Změnový list č. 24

Stavba: STAVEBNÍ ÚPRAVY A ZMĚNA UŽÍVÁNÍ ČÁSTI OBJEKTU KOMENSKÉHO
759, SOKOLOV

OPRAVY STROPŮ V 1.PP

Původní řešení dle smluvní (tendrové) dokumentace:

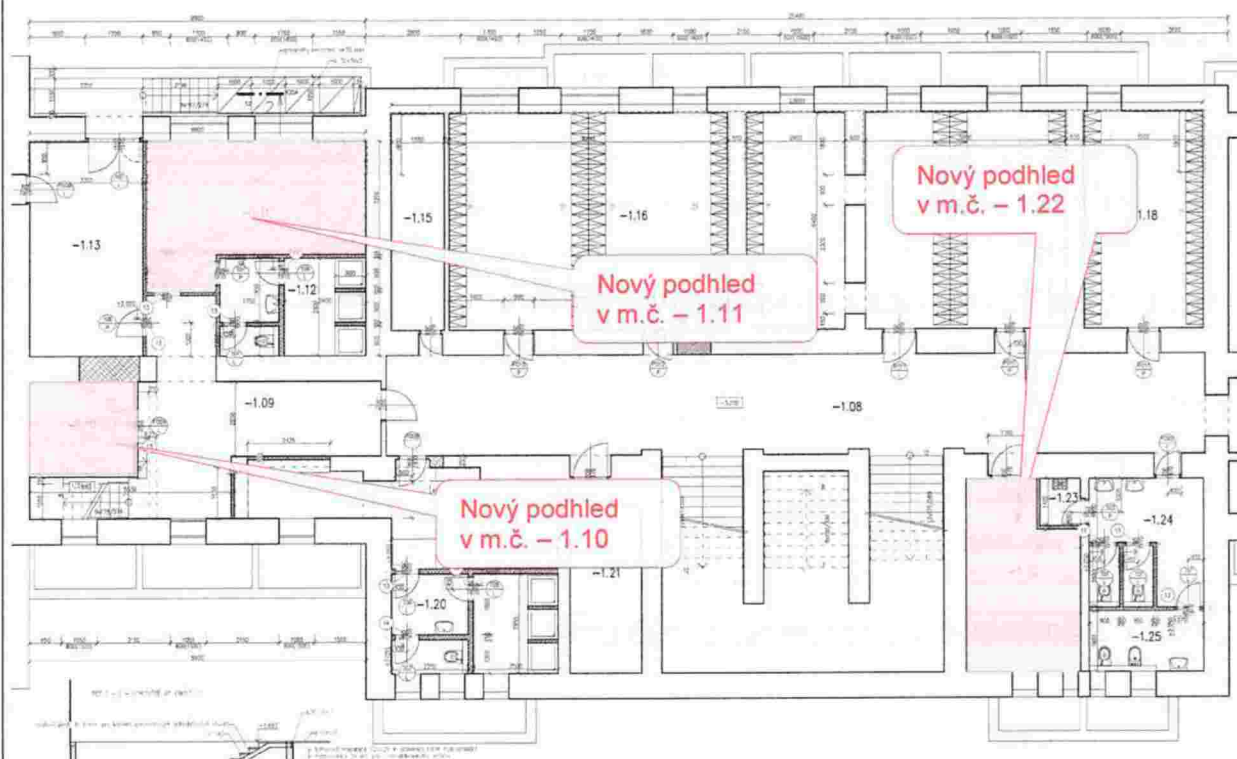
Projektová dokumentace řešila obnovu povrchových úprav stropů pomocí štukových omítek.

Projektem byla předpokládána oprava stávajících štukových stropů.

Plánované štukové omítky v m.č. -1.10, -1.11 a -1.22 nelze provést na stávající stropní konstrukci z důvodu stávajícího nesoudržného podkladu, proto bylo rozhodnuto projektantem, že v těchto místnostech bude proveden SDK podhled.

Nesoudržné podklad stávajících omítek stropů.
